浜岡原子力発電所4号炉 高経年化技術評価に係る審査コメント反映整理表  
(概要説明)

浜岡原子力発電所4号炉 高経年化技術評価に係る審査コメント反映整理表  
(概要説明)

浜岡原子力発電所4号炉 高経年化技術評価に係る審査コメント反映整理表  
(共通事項)

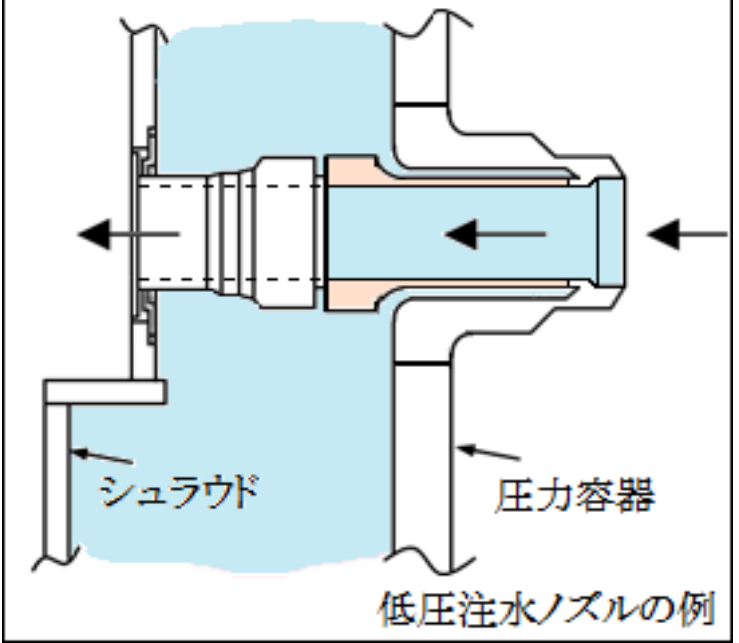
No.	日付	資料	ページ	質問・コメント内容	コメント対応 (資料修正がある場合、 末尾( )内は修正ページ)	回答日	完了
12-1	12月1日	補足説明資料	全体	No.12の回答に関して、補足説明資料(共通事項)別紙1において、機械ペネトレーションと電気ペネトレーションの気密性低下を原子炉格納容器のバウンダリの維持の機能が不要であるため評価対象外としていることについて、冷温停止状態における原子炉格納容器に要求される機能及び評価対象設備の選定の考え方を網羅的に説明すること。	原子炉格納容器本体について「原子炉格納容器のバウンダリ維持機能」について、その整理の考え方を補足説明資料(共通事項)別紙1に示す。 その考え方を適切に反映するため、別冊及び補足説明資料(共通事項)別紙2について修正を行う。 なお、別冊については今後補正にて修正する。 (別冊(容器) 3.1-3~7,9,10ページ, 3.2-5,8ページ,補足説明資料(共通事項)別紙2 2-13,14,73~75)	2022年12月9日

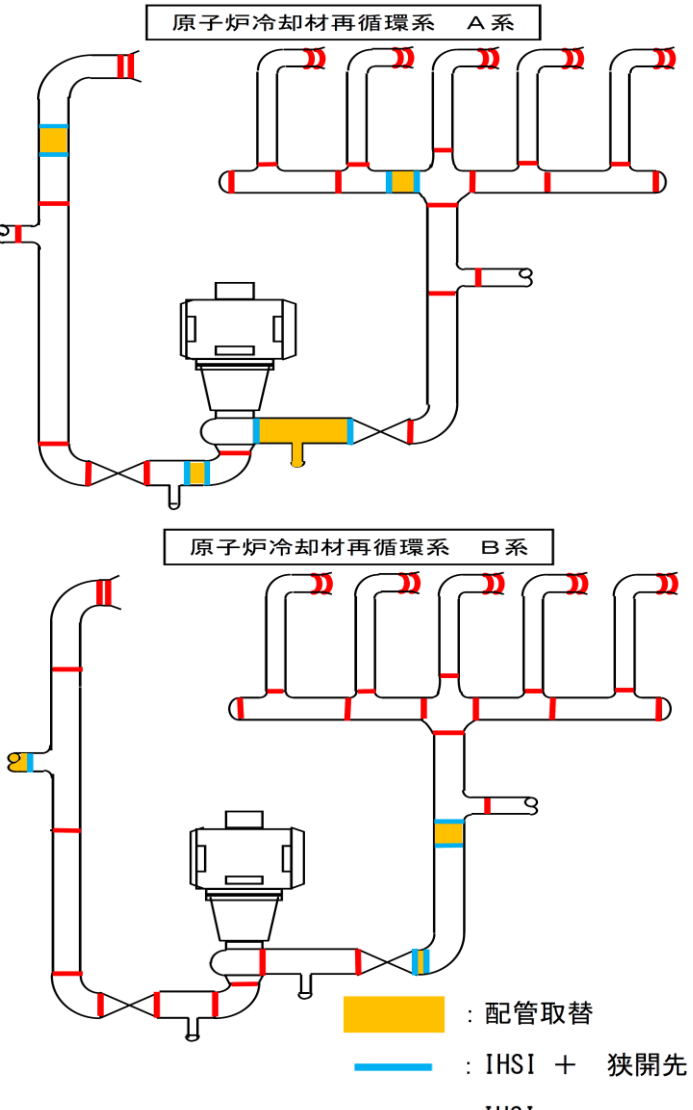
No.	日付	資料	ページ	質問・コメント内容	コメント対応 (資料修正がある場合、 末尾( )内は修正ページ)	回答日	完了
6	10月21日	補足説明資料	16	補足説明資料P16表13に記載された中性化深さ実測値の測定結果について、平均値の元となるデータを示すこと。	測定結果は平均値ではなく、実測値の最大値である。各実測値の結果を補足説明資料別紙5に追記する。 (補足説明資料(コンクリート構造物及び鉄骨構造物)別紙5 5-16ページ)	2022年11月2日	2022年11月2日
7	10月21日	補足説明資料	17	補足説明資料P17表14に記載された塩分浸透の測定結果について、平均値の元となるデータを示すこと。	測定結果は、平均値ではなく、1つの試料の値である。	2022年11月2日	
7-1	12月1日	補足説明資料	17	No.7の回答について、他の試料の試験結果も補足説明資料に示すこと。	各点では1つの試料の実測値を用いて評価している。	2022年12月16日	
8	10月21日	補足説明資料	8-1~3	補足説明資料別紙8の拡散方程式の回帰分析結果の算出において、初期含有塩化物イオン濃度(Cint)をどのように扱ったのか、その検討過程を示すこと。	初期含有塩化物イオン量は考慮していない。このため初期含有塩化物イオン量を考慮した場合を追記する。 (補足説明資料(コンクリート構造物及び鉄骨構造物)別紙8 8-1,2,9~12ページ)	2022年12月16日
